Verslag huishoudelijke elektrische installatie op laagspanning en zeer lage spanning

Referentie: **009-20261105-04**	Datum controle: **05/11/2026**
Keurder: **009**

Eigenaar:	**Onbekend**	EAN-code:	**Onbekend**
Adres installatie:	**Eksterstraat 7, 3150 - Haacht**	Nummer teller(s):	**1sag1100220530**
		Distributienetbeheerder installatie:	**Fluvius**

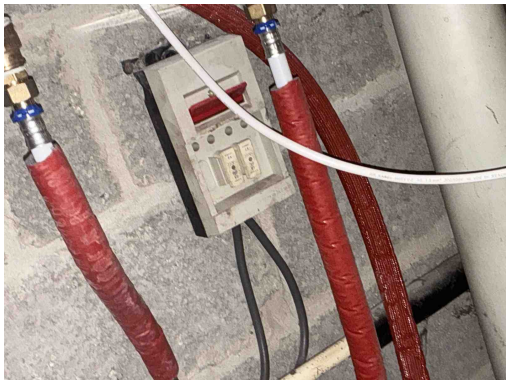
B06 - Het elektrisch verdeelbord heeft niet de minimale beschermingsgraad IPXX-B in een gewone ruimte (Boek 1: 4.2.2.3).

B30 - De houder van de beveiliging in een huishoudelijke ruimte is niet voorzien van aangepaste kalibreerelementen (Boek1: 5.3.5.5).

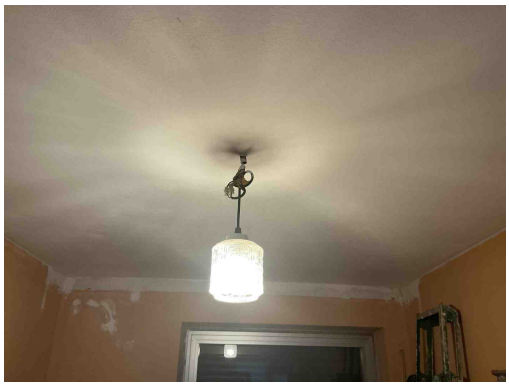
B30 - De houder van de beveiliging in een huishoudelijke ruimte is niet voorzien van aangepaste kalibreerelementen (Boek1: 5.3.5.5).

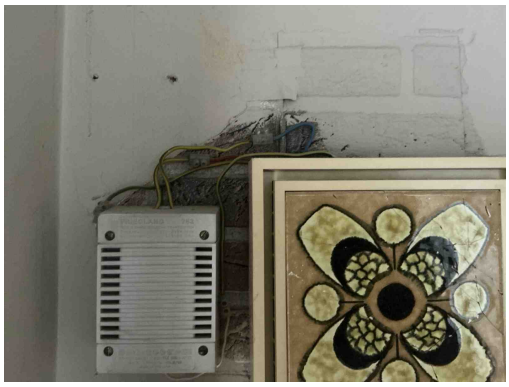
T24 - Het gebruik van elektrische machines of toestellen van klasse 0 en 0I is verboden. (Boek 1, Onderafdeling 4.2.4.3)
Opmerking: Oa Living,..

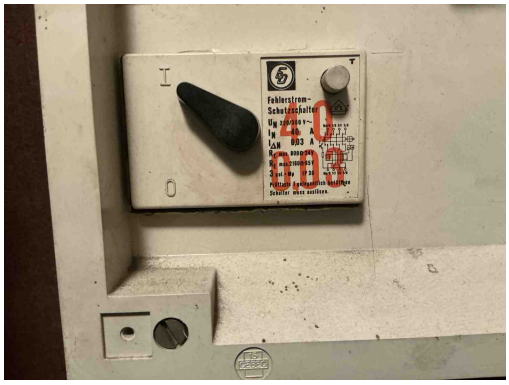
C35 - Er zijn doorverbindingen gemaakt met lusterklemmen; er kon niet aangetoond worden dat deze klemmen geschikt zijn voor de aanwezige spanning, stroom en draadsectie en dat ze “CE” zijn (Boek 1: 1.4.2.1.).
Opmerking: Oa Hall

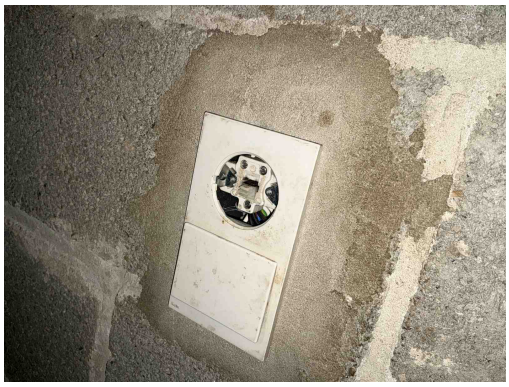
D24 - De differentieelstroombeschermingsinrichtingen die worden geplaatst in huishoudelijke installaties dienen tenminste van het type A te zijn (Boek 1: 5.3.5.3).

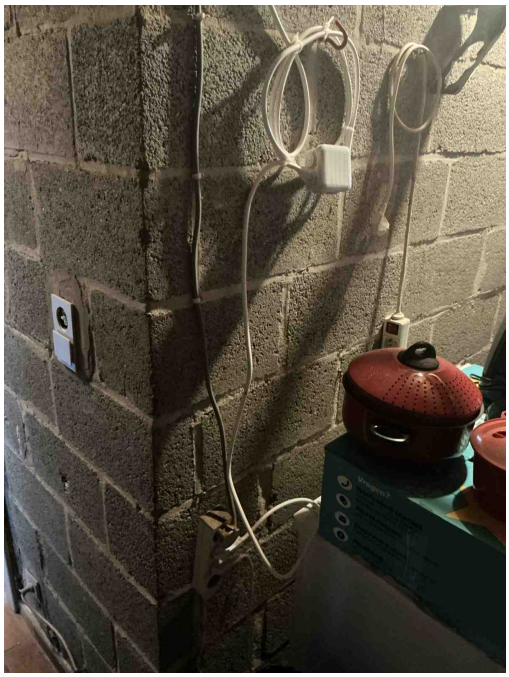
T23 - Het elektrisch materiaal is beschadigd. (Boek 1: 1.4.1.3).

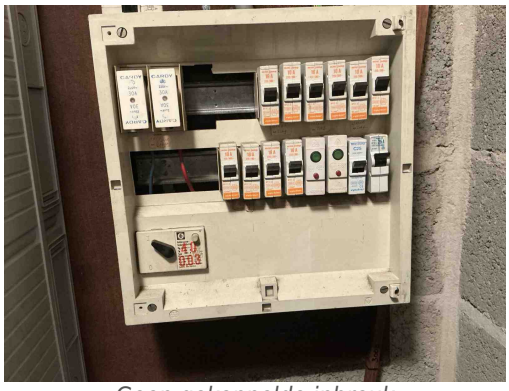
T21d - Het elektrisch materieel is niet geplaatst volgens de voorschriften van de fabrikant/ regels van goed vakmanschap. (Boek 1: 1.4.1.3) Oa materiaal niet geschikt voor de toepassing. Zie plaatsingsfiche fabrikant.
Opmerking: Verlengdoos dient voor vaste aansluiting
